Deckblatt vom Dezember 2017

Unterlage	Blatt Nr.	Datum	Zeichen
13.1.4	1

**Planfeststellung**  
 B 20, Straubing - Eggenfelden  
 Ausbau nördlich Falkenberg  
 Bauabschnitt 1  
 Zusatzfahrstreifen Kenoden - Unterbinder  
 Bau-km 0+000 bis Bau-km 4+113  
 Abschnitt 1280, Station 4,113 bis 0,000  
 Systemskizze RRB 1  
 Maßstab 1 : 200

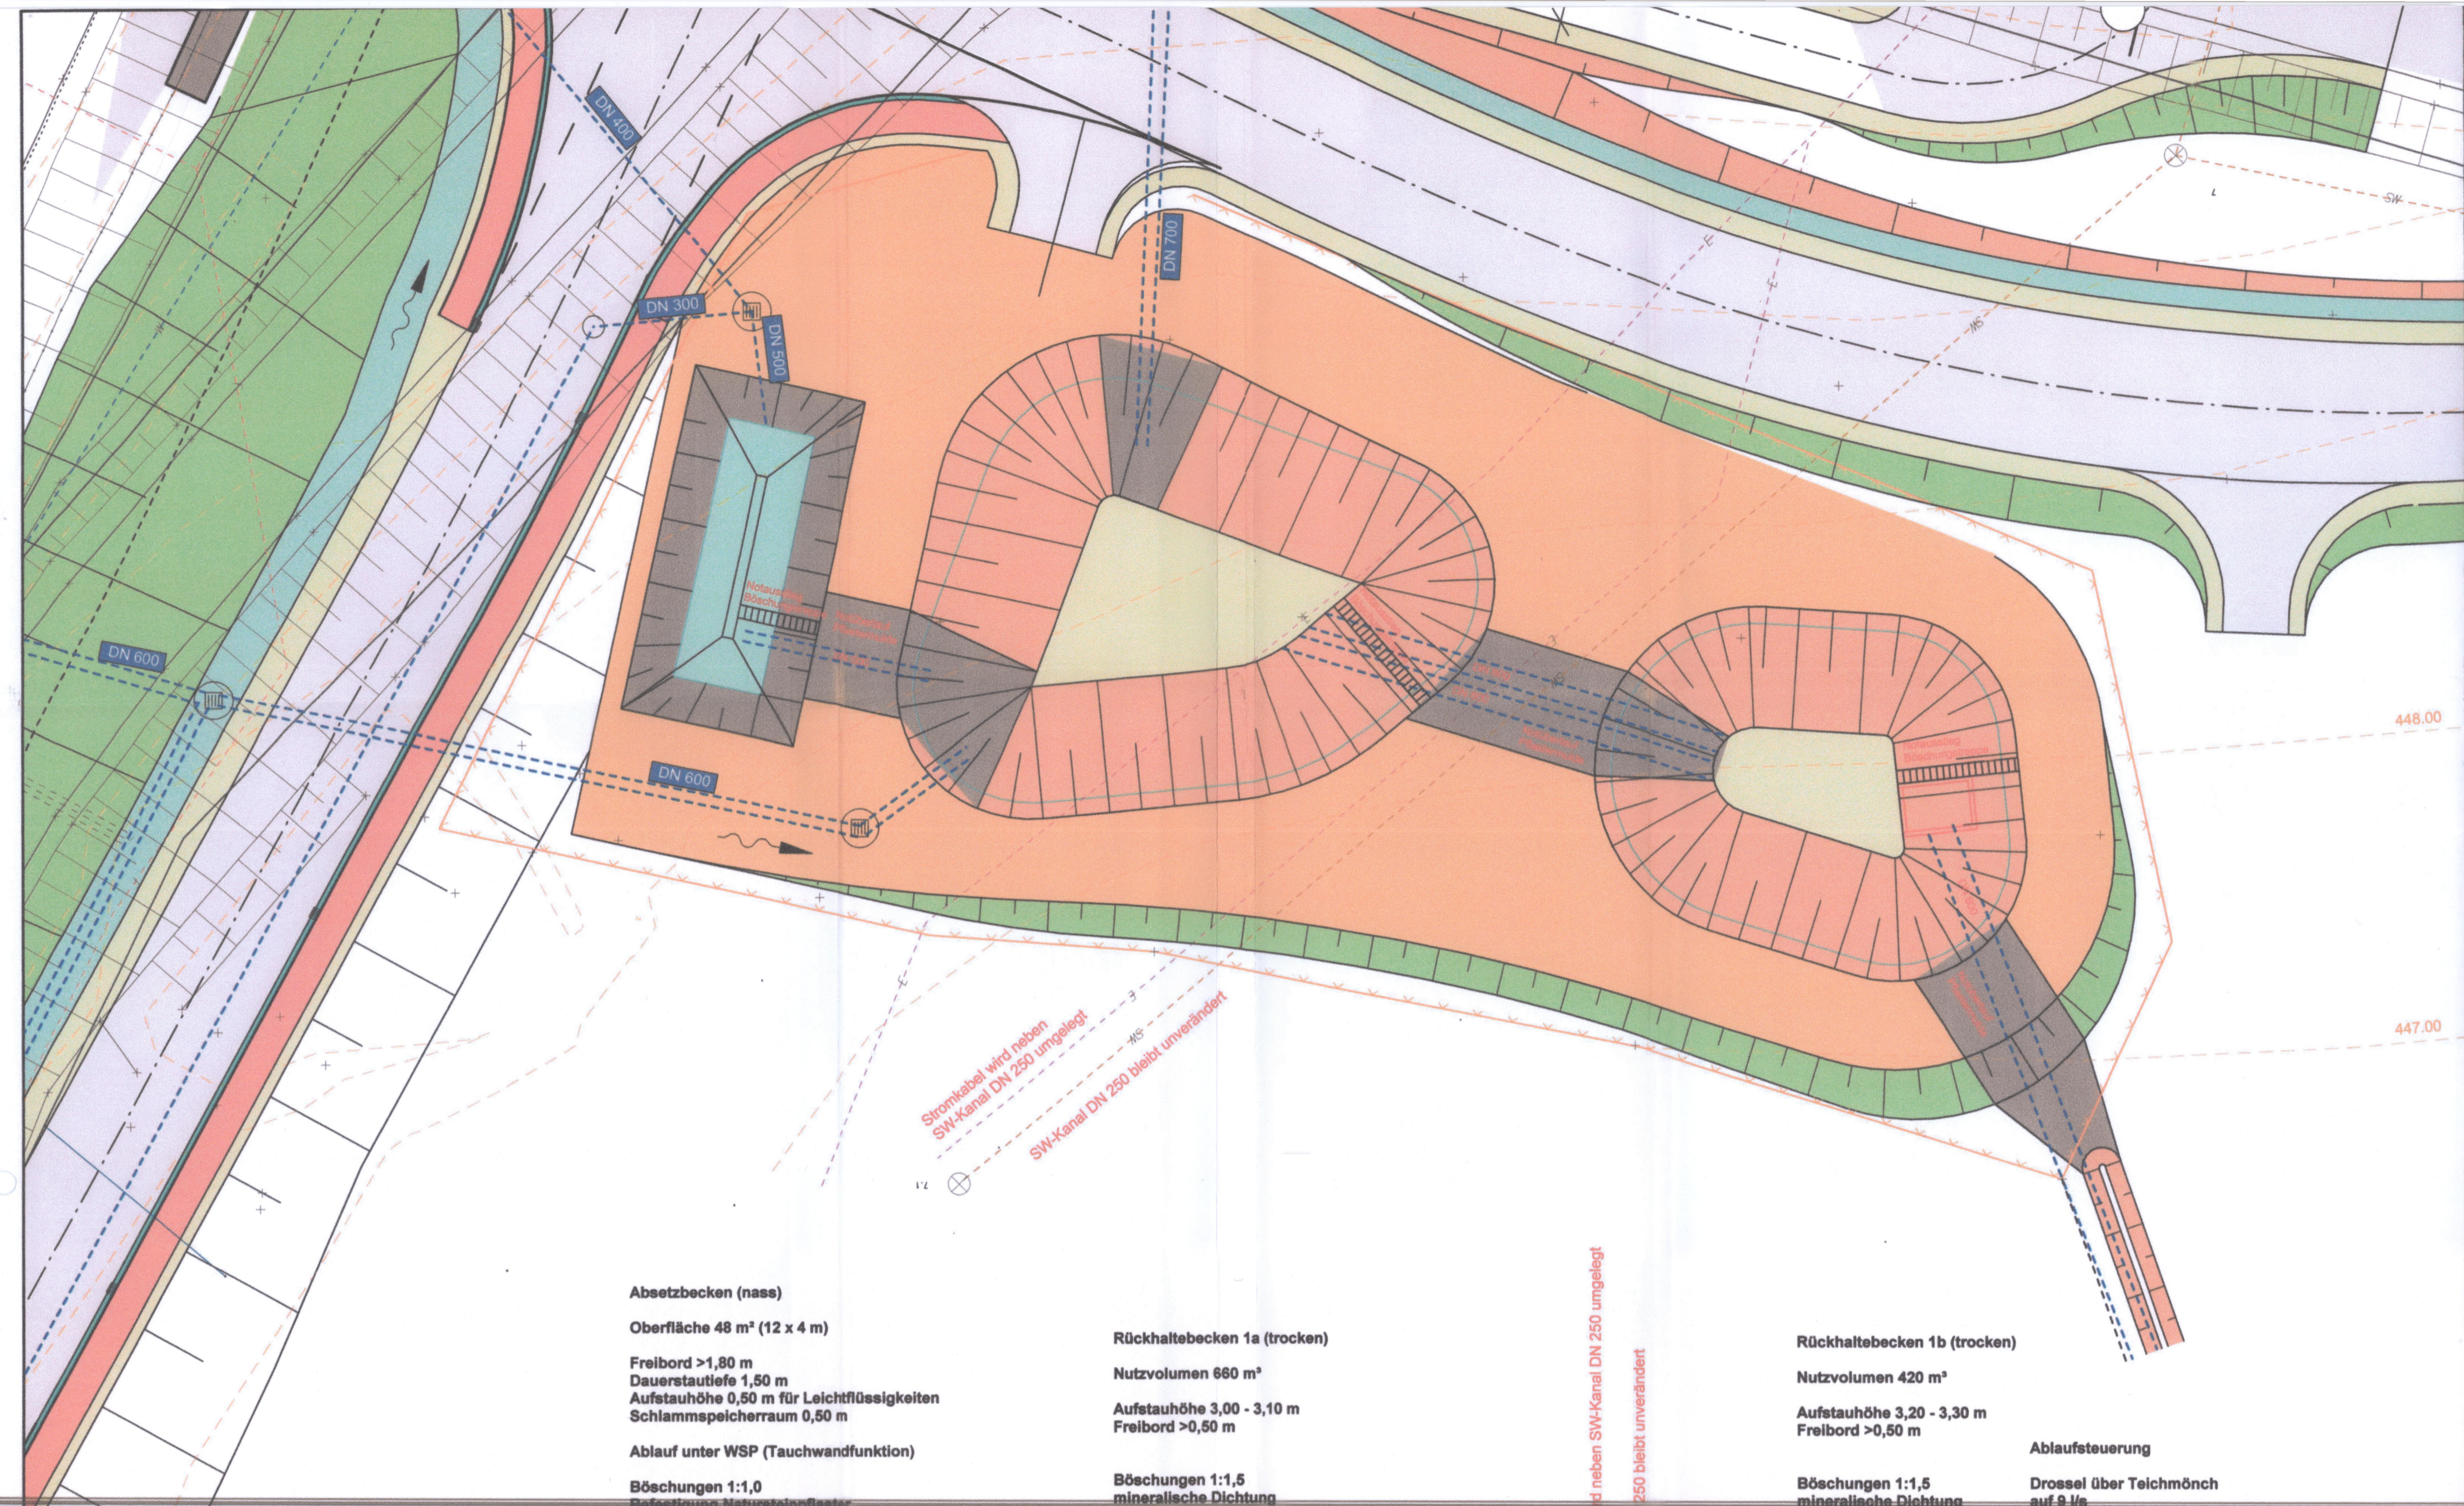
Stromkabel wird neben SW-Kanal DN 250 umgelegt  
 SW-Kanal DN 250 bleibt unverändert

Stromkabel wird neben SW-Kanal DN 250 umgelegt  
 SW-Kanal DN 250 bleibt unverändert
